改善箇所説明図③

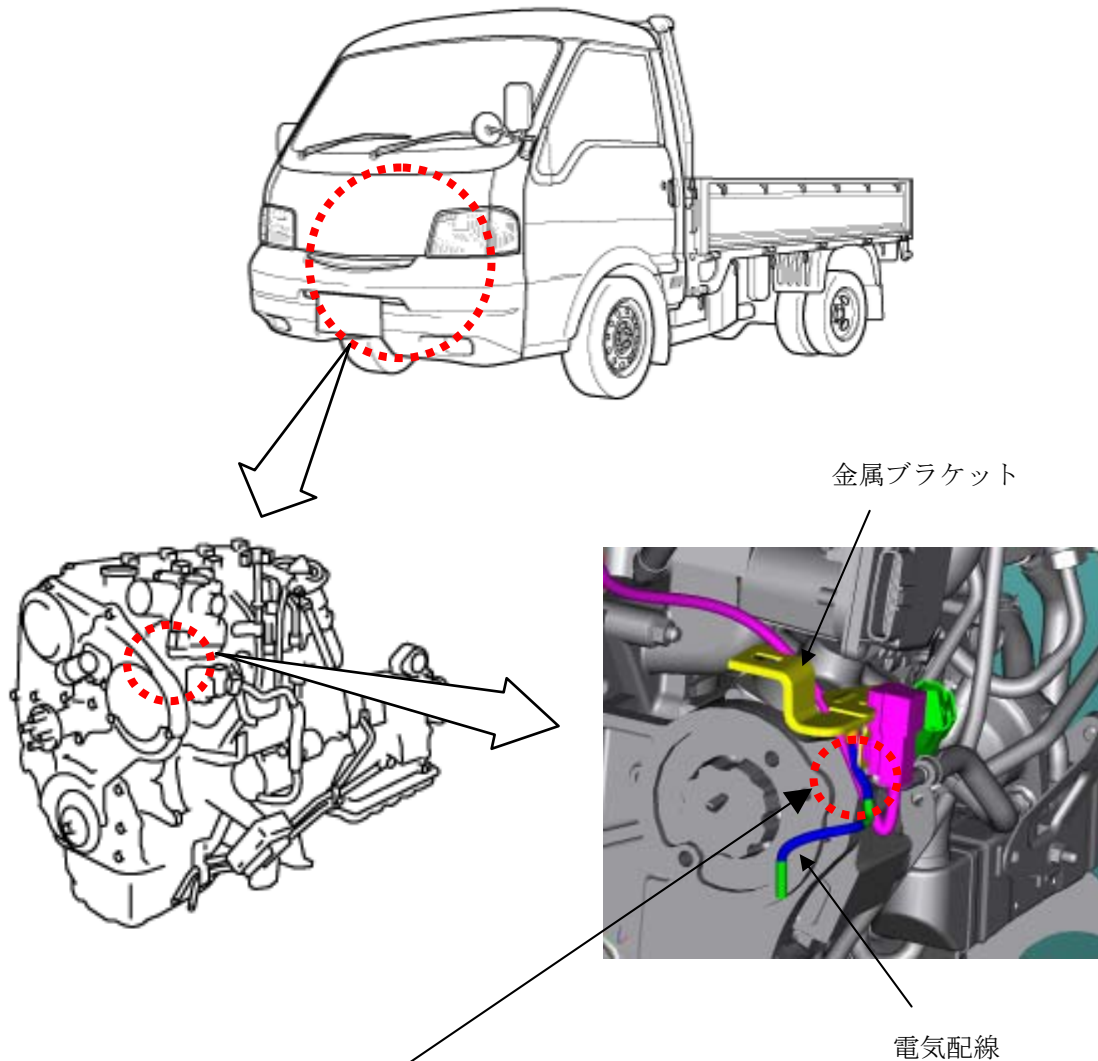
基準不適合発生箇所

原動機制御用電気配線を保護するチューブの長さが不足しているため、当該電気配線が金属ブラケットと干渉しているものがある。そのため、そのまま使用を続けると配線被覆が損傷し、最悪の場合、短絡して燃料制御系ヒューズが切れ、原動機が停止して再始動できなくなるおそれがある。

改善の内容

全車両、当該電気配線に保護チューブを巻き、取り回しを変更する。

識別：運転席取付け用ブラケットの右前側ブラケットに白色ペイント塗布する。
